PREVOST

BULLETIN DE GARANTIE

BG13-56

DATE :	SEPTEMBRE 2013	SECTION : 12 - Freins
EXPIRATION:	SEPTEMBRE 2015	
SUJET :	FUITE D'AIR SUR ASSÉCHEUR D'AIR

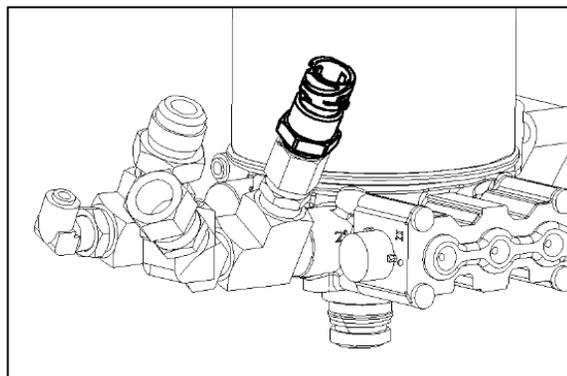
1. Soulever le véhicule
2. Relâcher la pression pneumatique sur le véhicule en utilisant la valve du compartiment de service avant.
3. L'assécheur d'air peut être situé à trois endroits :
 - A. au-dessus de l'essieu moteur du côté gauche
 - B. dans le compartiment du préchauffeur « Spheros »
 - C. dans le dernier compartiment de bagages sur le mur arrière.

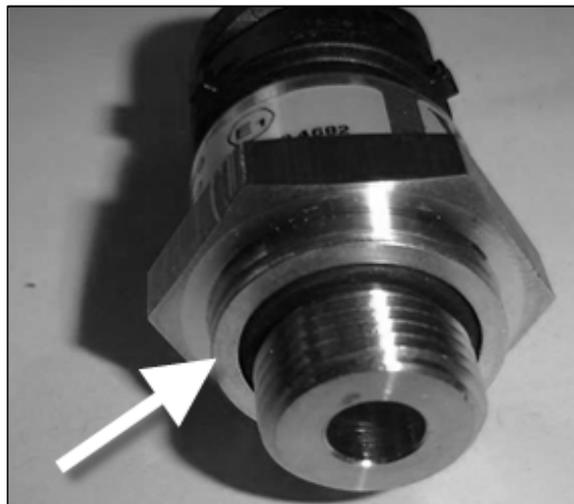
4. Déconnecter et dévisser la sonde en laissant le raccord sur l'assécheur d'air. (dévisser seulement la sonde)

5. Si vous vous êtes procuré le raccord 641294, prélevez la rondelle pour l'installer sur la sonde.

6. Ajouter la rondelle 504789 à l'endroit indiqué et resserrer la sonde sur l'assécheur d'air.
